Reykjavík, 12. maí 2026
USK26030225

Efstaleiti 1 – Fyrirspurn til skipulagsfulltrúa

Afstöðumynd meðfylgjandi fyrirspurn sýnir staðsetningu nýrra rafhleðslubílastæða á lóðinni ásamt nýrri aðkomu frá Lágaleiti.

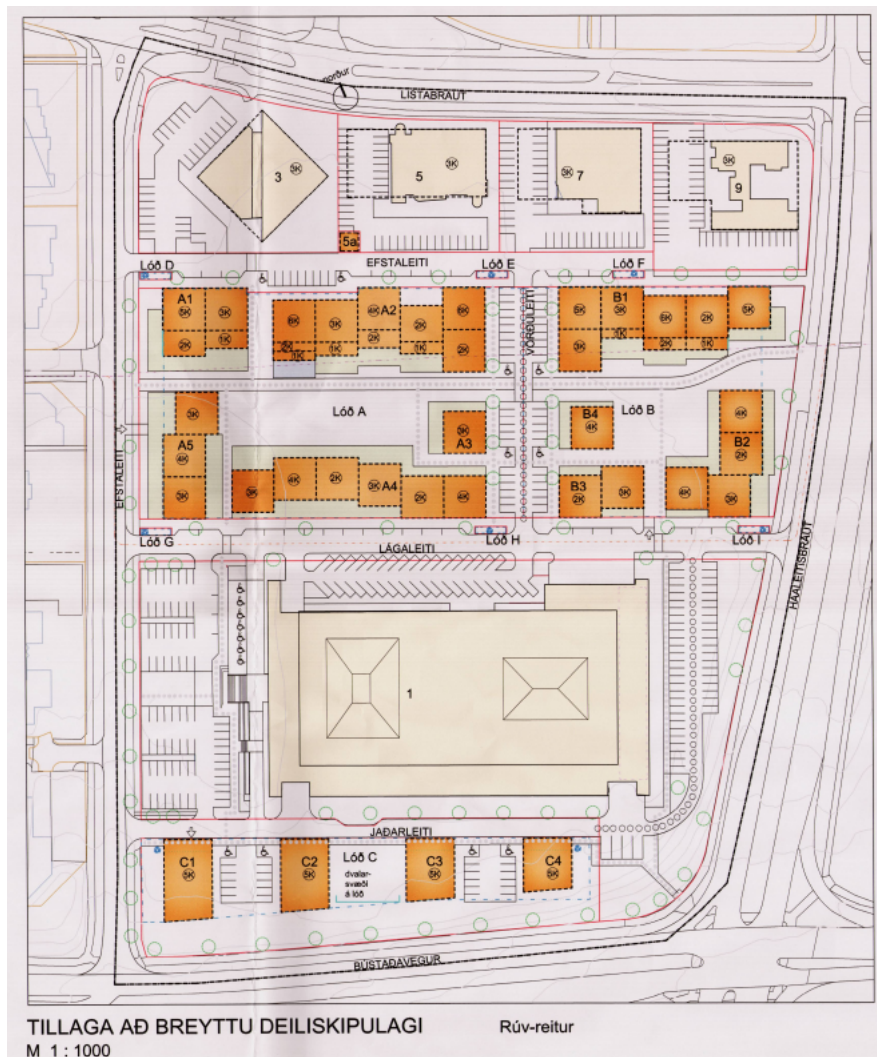
Í gildandi deiliskipulagi er sömuleiðis kveðið á um að bílastæði innan viðkomandi fasteigna skuli hafa innslag gróðurs, sem tillögð útfærsla tekur ekki tillit til. Þar segir um gróður:

Deiliskipulagsuppráttur sýnir leiðbeinandi fjölda og staðsetningu trjáa á lóðinni við Efstaleiti 1. Krafa er gerð um að hlutfall gróðurþekju á bílastæðum sé a.m.k. 5% af heildar flatarmáli þeirra.

Leitað var umsagnar skrifstofu samgangna og borgarhönnunar vegna málsins. Í umsögn skrifstofu samgangna og borgarhönnunar dags. 29. apríl 2026, kemur fram að bæði staðsetning nýja bílastæðaplansins og innkeyrslu eru óæskileg. Þá segir einnig að bílastæðaplanið er hannað á þann hátt að veruleg hættu er á að bílar aki inn á eða hafi áhrif á land í eigu borgarinnar, þar á meðal gangstéttina sem liggur beint utan lóðarmarka. Ekki er nægilegt rými til að aðkoma að bílastæðum geti farið fram með viðeigandi hætti án þess að bílar þurfi að hluta til að fara yfir land borgarinnar. Innkeyrslan er of nálægt gatnamótum við Háaleitisbraut og getur valdið áhrifum á götuna, þar sem Strætó ekur en er einnig mikilvæg samgönguæð, þ.m.t. fyrir neyðarakstur að Borgarspítala.

- Gerðar eru skipulagslegar athugasemdir við fjölgun bílastæða á norð-austurhorni lóðarinnar við Efstaleiti 1 og nýrri aðkomu fyrir bílaumferð inn á lóðina frá Lágaleiti þar sem það samræmist ekki gildandi deiliskipulagi eða umferðarlögum sbr. umsögn.
- Ekki eru gerðar skipulagslegar athugasemdir við að umsækjandi láti vinna breytingu á deiliskipulagi, á eigin kostnað, til að fjölga bílastæðum á lóðinni svo lengi sem að fjöldi bílastæða sé í samræmi við reglur um fjölda bíla- og hjólastæða í Reykjavík.
